(図) 木造休憩舎の構造模式イメージ

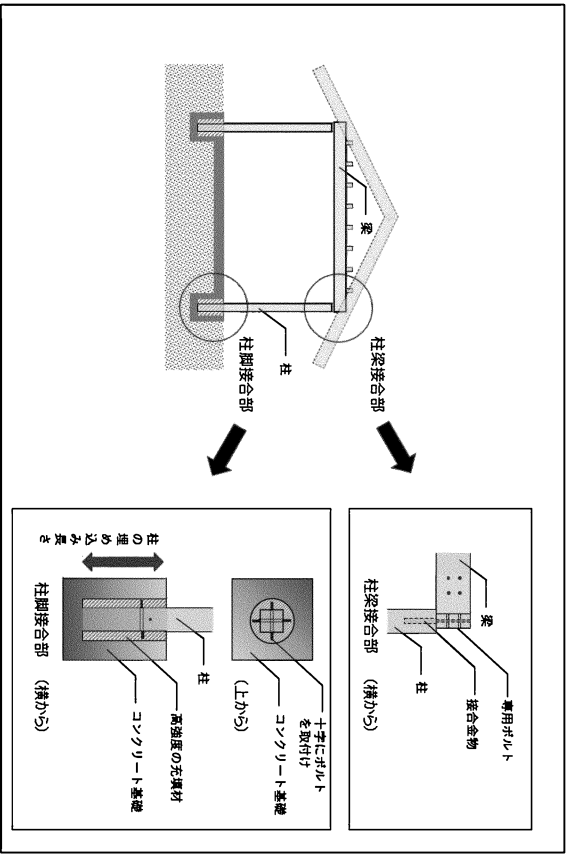
このうち、木造休憩舎は柱をコンクリート基礎（以下「基礎」という。）に埋め込む形式を採用している。その柱の柱脚接合部（注 1）については、図のように、十字にボルトを取付け、基礎にあらかじめパイプで作った穴に、所定の長さを確保して柱を建て、その柱と基礎を一体化させるため、隙間に高強度の充填材（注 2）を注入している。これらにより、地震時などの柱の揺れを基礎に伝える構造である。

ところで、木造休憩舎の柱の接合部について確認したところ、次の点が認められた。

① 設計図書の木質工事特記仕様書等では、木造の構造上主要な部分について十分検証した上で、各部材の形状や寸法などを示した施工図を作成する旨、記載されている。

しかしながら、構造上主要な部分である柱接合部などの施工図が作成されていない。

局は、柱接合部などについて、施工前に現場での木材の加工寸法や柱の基礎への埋め込み寸法、ボルト等の施工位置などを検証した施工図を、受注者に作成させる必要があった。

② 現場でセメント、砂、水などを練り混ぜて作製する充填材は、外気温、水温等の現場環境が品質に影響を与えることから、セメントなどに加える水量などが適正であるかについて、少量の材料を練り混ぜて試験するなど、施工前に品質を確認する必要がある。

しかしながら、局は、この確認を行っていない。

局によれば、使用する充填材が少量であったことからこの確認を行わなかったとのことであるが、建物を支える柱の根元に使用する充填材は、少量であっても、強度不足や収縮などが生じてはならないため、受注者に品質管理を適切に行わせる必要があった。

③ 東京都建築工事標準仕様書を踏まえて受注者が作成した工事記録写真撮影計画書では、重要な箇所及び施工後の確認が困難な箇所について、写真撮影するとされている。

しかしながら、受注者は、柱脚接合部における部材の取付け状況や柱の埋め込み長さなど、充填材を流し込んだ後では確認が困難となる重要な箇所の施工写真を撮影していない。

施工図の作成や品質管理及びその記録がこのような状況であることから、木造休憩舎における接合部の強度などが設計図書で求めている性能を確保しているか客観的に判断ができない。木造建築物においては、柱脚接合部や柱梁接合部などの構造上重要な箇所について、設計条件を十分理解した上で、所定の性能を確保できるよう、施工図の作成や充填材の試験など、施工に当たっての十分な検証、適切な品質管理を行うとともに、その性能の確保について、客観的に確認可能な施工写真などの記録を残すよう、受注者を指導すべきであった。

局は、木造建築物における接合部の施工管理について受注者を適正・適切に指導・監督されたい。

（図）現場配置イメージ図

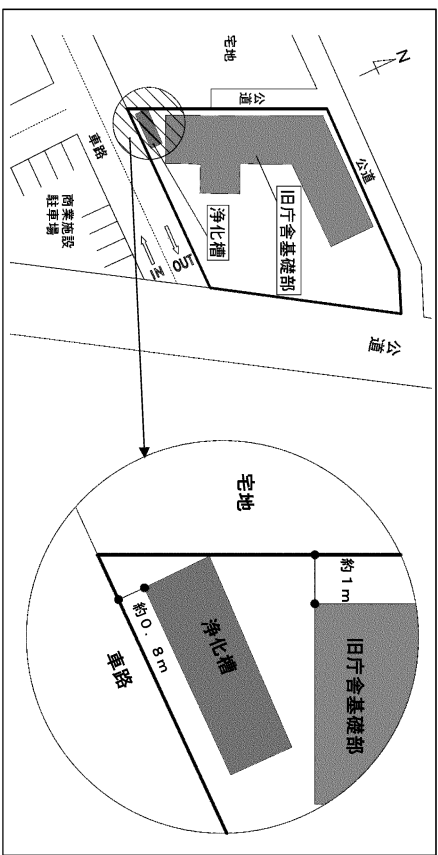
この点に着目し、本契約の設計図書を確認したところ、図のように、旧庁舎基礎部は、隣り合う宅地及び公道と約1mの位置にあり、浄化槽は、隣り合う宅地に角部が接しており、商業施設の駐車場車路とは約0.8mの位置にある。

このように、解体する地下構造物が宅地等と近接し、周囲に安定した斜面を設けることが困難な状況にもかかわらず、設計図書に参考として明示された仮設計計画図には山留めの表記がなかった。

このことについて局に確認したところ、設計段階において、本工事現場周辺の土質柱状図（注2）及び本現場周辺で山留工事の実績がある施工業者からのヒアリング結果を踏まえ、山留めの設置は不要と判断したとのことであった。

しかしながら、この土質柱状図は本工事現場から約700m離れた位置のものであり、本工事現場の土質等が同様なものであるかは不明である。

また、本工事現場の地盤面付近の土質は、人為的な作業が行われた埋土であるが、埋土の種類、厚さなどは、敷地、場所ごとに異なることが想定され、他の工事現場での施工実績をもって山留めが不要であることを確定できるものではない。

- 局は設計段階において、本工事現場の土質を十分に調査し、隣地との距離距離や周辺状況を踏まえ、地下構造物の安全な解体方法、仮設計計画等を十分に検討すべきであった。設計段階における調査が困難な状況にあったとすれば、解体工事の施工計画書の作成に先立ち、受注者が十分に検討できるよう、土質調査等の実施を設計図書に明示すべきであった。

この点に着目し、本契約の施工計画書について見ると、隣り合う宅地等に近接した地下構造物の解体において、地盤の崩落等による危害を防止するために必要な措置が具体的に記載されていないかった。

そこで、工事記録写真を確認したところ、施工状況に関する写真も残っておらず、実際の施工がどのように行われたか、客観的に確認できない状況であった。

局は、解体工事における危害を防止するための具体的な措置を施工計画書に記載させ、この施工計画書に記載された内容の実施が客観的に確認できるよう、工事記録写真を撮影させるべきであった。

特に浄化槽は、商業施設の駐車場車路に近接しており、車両通行の振動によって、地盤の崩壊を生じさせ、商業施設利用者に被害を及ぼすおそれがあった。

局は、地下構造物の解体に伴う安全対策を適切に行われたい。

(図)

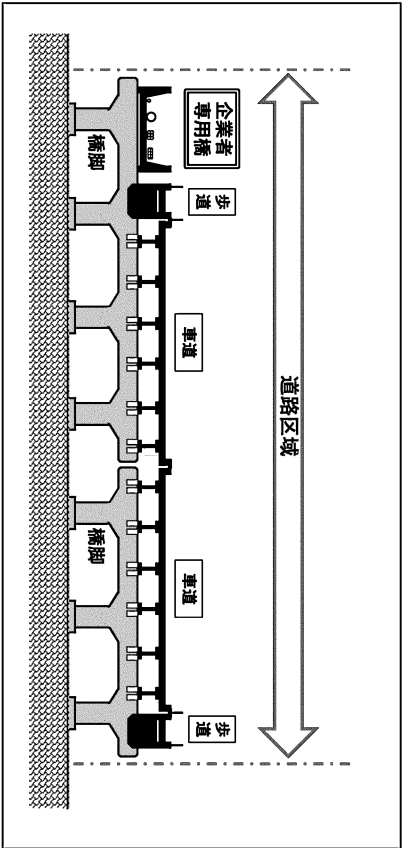
ところで、既設の企業者専用橋は、図のように建設局が管理している橋脚の一部に架橋されており、令和 2 年 4 月 1 日から令和 7 年 3 月 3 1 日まで道路法（昭和 2 7 年法律第 1 8 0 号）に基づく道路占用許可を受けている。耐震補強工事の施工に当たっては、落橋防止装置の新設部分などが道路占用範囲に追加されることから、道路占用（変更）申請が必要となる。

そこで、本契約に係る道路占用の調整状況を見ると、起工前に、局は建設局建設事務所と都道上での規制作業などの施工協議は行っていたものの、本案件の占用事務を取り扱う建設局本庁主幹部への道路占用（変更）申請を行っていなかった。起工後、局は道路占用（変更）申請手続を開始したが、手続に時間を要し、工事着手日までに道路占用（変更）申請の許可が得られず、着手後すぐに工事を中止していた。

仮に、道路占用（変更）申請を適切な時期に行っていた場合、6 0 日間の工事中止が不要となり、その経費（注 2）約 8 7 7 万円を削減できることから、不経済支出となっている。局は、道路占用（変更）申請を適切に行われない。
